课程补充与版本对照

配合既有81页与110页资料使用 2026年10月5日

本补充衔接两套既有学习资料与新增第5章、讲课视频和教师工程。原有概念讲解与学习路线继续使用；这里补上题目要求的总线矩阵、NRST与L496信息，并把不同工程的时钟、接线和节拍逐项分开。第7页起依次为课件与例程纠错、教材伴读、C语言边界、官方手册勘误与芯片版本、历史资料说明及覆盖清单。

依据 RM0090 第2章系统结构 第2点1节

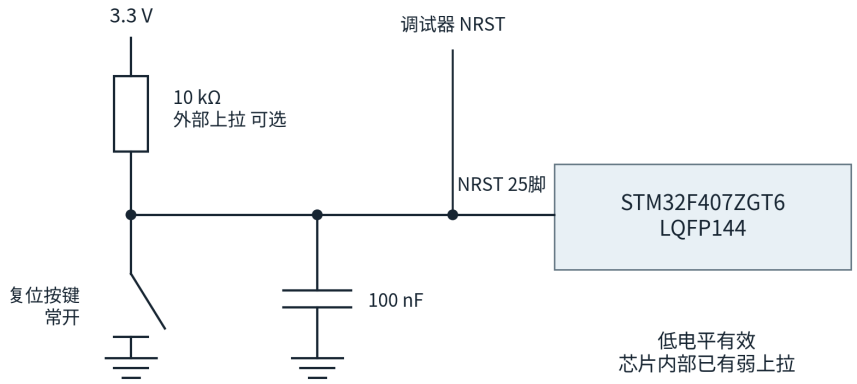
对应旧110页本第35页：GPIO在AHB1、TIM2在APB1、USART1在APB2、SysTick位于内核侧的说明正确，保留。这里补充原页没有完整列出的8个主端口和7个从端口，不能把外设总线名称当成矩阵端口清单。

8个主端口	用途
Cortex-M4 I-bus、D-bus、S-bus	内核的指令、代码区数据及系统访问，共3个
DMA1 memory bus	DMA1存储器访问
DMA2 memory bus	DMA2存储器访问
DMA2 peripheral bus	DMA2外设访问
Ethernet DMA	以太网DMA访问
USB OTG HS DMA	USB高速控制器DMA访问

7个从端口	响应目标
Flash ICode、Flash DCode	Flash指令与数据接口，共2个
SRAM1、SRAM2	112 KB与16 KB SRAM，共2个
AHB1 peripherals	AHB1外设，含AHB到APB桥及其后方外设
AHB2 peripherals	AHB2外设
FSMC	外部存储器控制器

以上按“3+1+1+1+1+1=8”和“2+2+1+1+1=7”计数。DMA2的两个端口分别列出，AHB到APB桥不重复计为额外矩阵从端口。64 KB CCM数据RAM不在这7个从端口中，也不能当作普通DMA缓冲区。

26页作业第5页回答外设挂载，第6页完整列出矩阵端口。旧110页本第35页关于CCM不可泛作DMA缓冲的结论仍适用。本项是题目覆盖补充，不是将旧页原有挂载关系判为错误。
